Avis délibéré de l’Autorité environnementale sur la construction du poste source 225 000 volts « Bâtisseurs » et son raccordement par deux liaisons électriques souterraines à 225 000 volts à la ligne aéro-souterraine Morbras - Villeneuve-Saint-Georges (91-94)

n°Ae : 2024-030

Avis délibéré n° 2024-030 adopté lors de la séance du 16 mai 2024

Figure 2 : Schéma fonctionnel du poste et visualisation du projet (source : dossier)

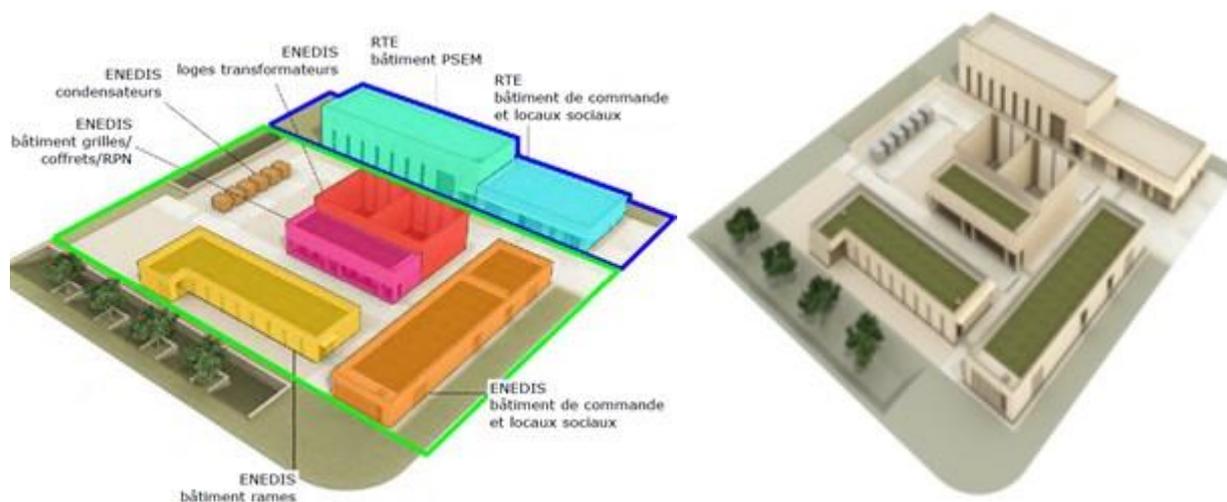
L'Ae relève que malgré l'incertitude sur la réalisation de l'extension du poste, et même si les conséquences sont *a priori* limitées puisqu'il sera réalisé dans l'emprise du poste, la réalisation de

la seconde phase devrait d'ores et déjà être prise en compte dans le cadre de l'étude d'impact afin d'envisager les incidences maximales susceptibles d'être générées par le projet.

Figure 4 : Tracé de la liaison souterraine (fuseau de moindre impact retenu) (source : dossier)

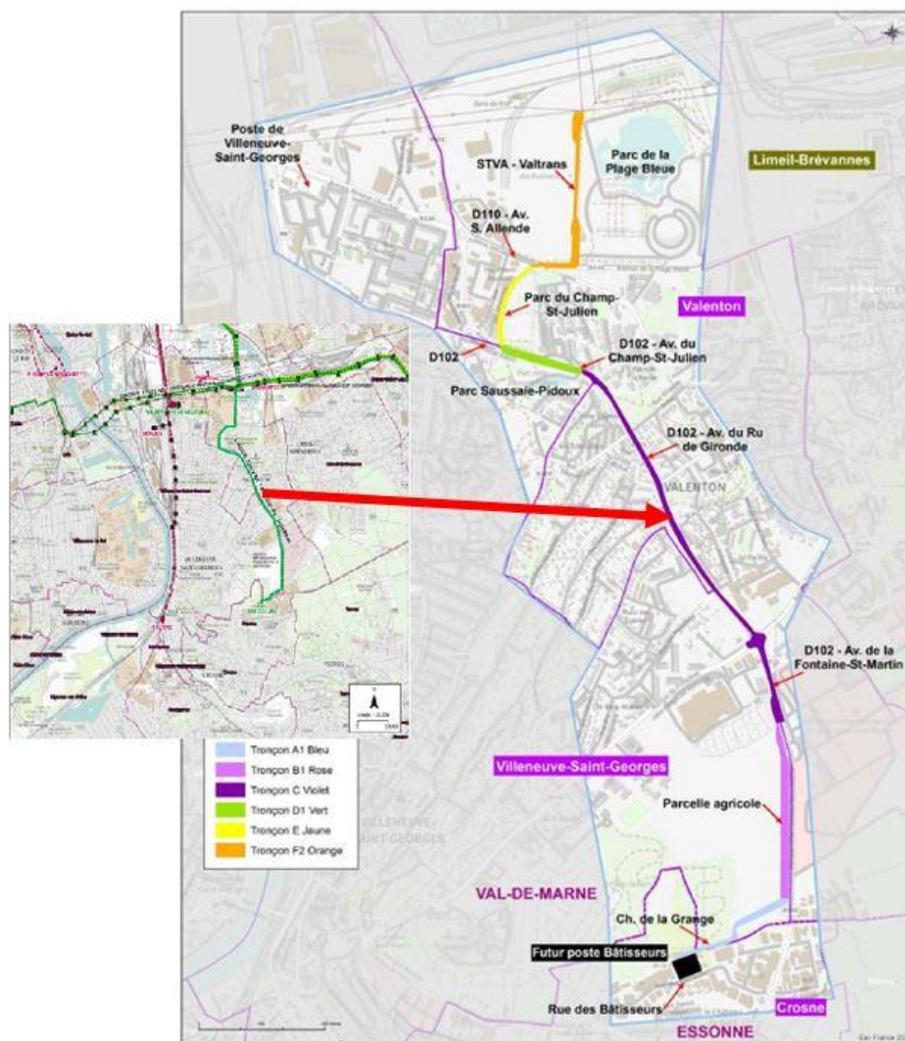
L'Ae relève que, malgré les mesures mises en œuvre, le projet conduit au niveau du Bois Colbert à la perturbation d'individus d'espèces, notamment protégées, et à la suppression d'arbres gîtes potentiels favorables aux oiseaux nicheurs et aux chauves-souris. La possibilité d'éviter ces incidences en choisissant un tracé via la Zac des Bâtitisseurs au niveau de terrains déjà artificialisés n'est pas envisagée par le dossier. Comme indiqué au 2.2 du présent avis, cette solution a été prématurément écartée au moment de la concertation préalable, à un stade où l'analyse sur les milieux naturels était encore partielle²⁹ et avec une participation à la décision restreinte à certains acteurs.

L'Ae recommande de reconsidérer la solution d'un tracé pour les liaisons souterraines via la Zac des Bâtitisseurs qui éviterait les incidences sur les milieux naturels au niveau du Bois Colbert.

Figure 5 : Aire retenue pour l'étude des variantes (à gauche) et variantes étudiées par tronçon (à droite) (source : dossier)

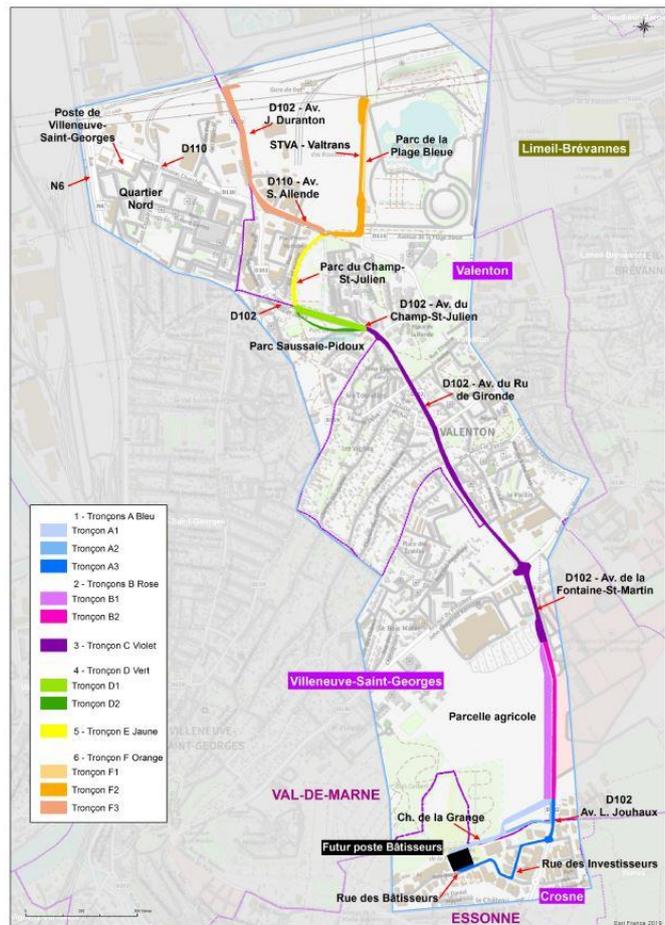
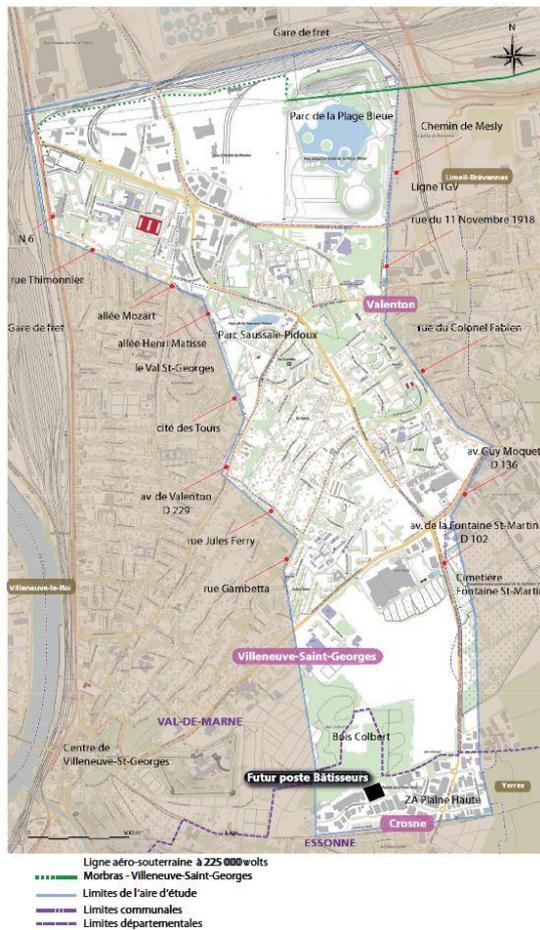
L'étude des tronçons A (au sud, à proximité immédiate du poste) et B appelle des observations de la part de l'Ae. Dans les deux cas, les solutions retenues sont celles présentant les incidences les plus importantes sur le milieu naturel et les solutions écartées sont celles présentant des incidences maximales sur le réseau de voiries (présence de réseaux, maintien des accès et des itinéraires de circulation)¹⁵.

L'Ae constate que la largeur du fuseau de moindre impact retenu est très limitée, de 30 m environ, ce qui ne laisse quasiment aucune marge de manœuvre pour mener ensuite le processus d'évaluation environnementale avec de réelles possibilités d'évolution du projet et prendre en compte *in fine* les remarques du public dans le processus de décision. Or, le FMI a été retenu avant la réalisation de l'étude d'impact, alors que les études écologiques n'étaient que partielles, et correspond à un choix fondé sur les positions exprimées par les acteurs sélectionnés pour participer à l'unique réunion de concertation et ayant pu se rendre disponibles. S'agissant des associations de protection de l'environnement, trois ont été invitées et une a pu participer (Essonne Nature environnement). Le procès-verbal de la réunion de concertation, à joindre au dossier, fait état des réticences de cette association vis-à-vis du choix du tracé via le Bois Colbert compte tenu des incidences sur la biodiversité.

Il semble que le choix du FMI, une fois opéré et validé par le ministre, ne peut être que difficilement remis en cause. Il s'apparente donc à une décision, première étape du processus décisionnel. Or l'évaluation environnementale (étude d'impact et participation du public) doit intervenir en amont de tout processus décisionnel ce qui n'est pas le cas ici. Si l'évaluation avait précédé la décision, le tracé retenu aurait pu être autre au vu de ses incidences sur l'environnement. En effet au regard de l'environnement, le tracé retenu ne peut être qualifié de FMI (l'Ae revient également sur ce point au 2.3.2).

L'Ae recommande à RTE et à Enedis de réviser leurs procédures d'élaboration des projets afin de ne pas restreindre de façon excessive le choix des variantes lors de la définition du fuseau de moindre impact, à un stade où les données et analyses sont encore partielles et où la participation du public ne peut être assurée de façon appropriée.

Figure 6 : localisation des quatre zones investiguées en 2021 (source : dossier)

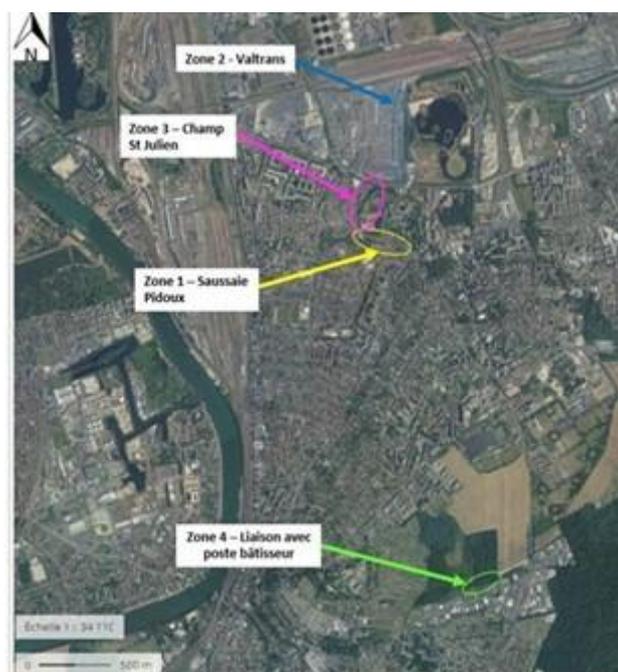
Des anomalies en métaux lourds sur matière brute dans les sols sont confirmées vers le parc du Champ Saint-Julien et dans le parking de l'entreprise Valtrans (cf. figure 7, zones 1 à 3) et la présence ponctuelle d'hydrocarbures. Pour les zones 2 et 3, le niveau de risque en plomb est considéré comme non acceptable pour les futurs travailleurs sur le site. Une partie des déblais devra être orientée vers des installations de stockage de déchets non dangereux (ISDND) ou des biocentres²³ et des préconisations spécifiques sont établies²⁴. Compte tenu de la proximité des parcs départementaux fréquentés par le public, il serait utile de partager les résultats des analyses

L'Ae recommande de préciser les volumes de déblais non réutilisés ainsi que la destination de ces terres.
